VVM for Vesterhav Syd Havmøllepark – j.nr.NST-131-00169

Klegod Grundejerforening på Holmsland Klit, der repræsenterer 220 sommerhusgrundejere, skal hermed tilkendegive vores forbehold angående udspillet Vesterhav Syd Havmøllepark.

Modelbilledet er taget fra Stormkløven – 600 meter fra kysten af møller 180 meter høje placeret 4 – 12 km fra kysten.

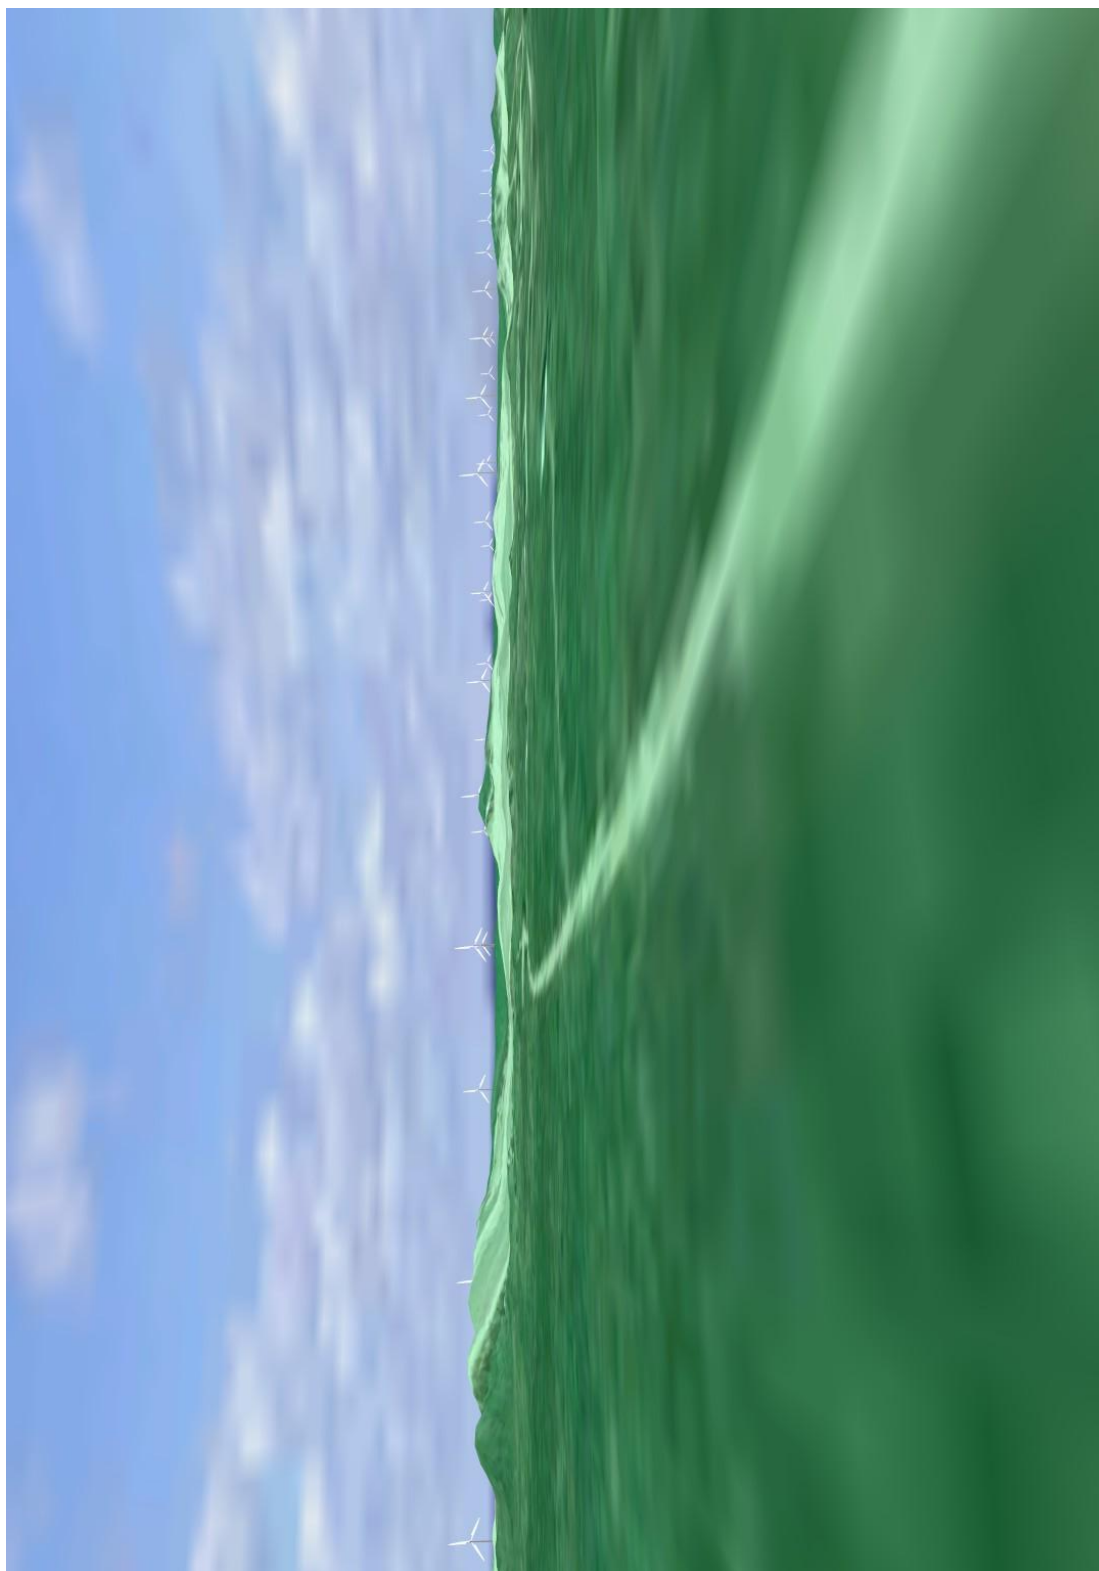
I projektet har man givet mulighed for placering op til 20 km fra kysten, og vi er meget uforstående overfor, at denne mulighed ikke er i spil!
En placering så tæt på stranden, som i det nuværende forslag, vil være en visuel forurening for hele området, og selv med en placering 15 – 20 km fra kysten vil vindmøllerne være synlige over klittoppene.

Se billedeksempler.

I VVM redegørelsen ønsker grundejerforeningen, at der laves matematiske korrekte visualiseringer af alle typer møllermed eksempler både set fra kysten og i sommerhusområderne, således det klart fremstår, hvilken visuel indflydelse mølleparken vil have på området, som jo er karakteriseret af et af de tættest bebyggede sommerhusområder langs vestkysten.

Vi ønsker visualisering på 4 km, 6 km, 8 km, 12km og 20 km fra kysten, således alle efterfølgende har et helt klart billede af den visuelle betydning for landskabet.
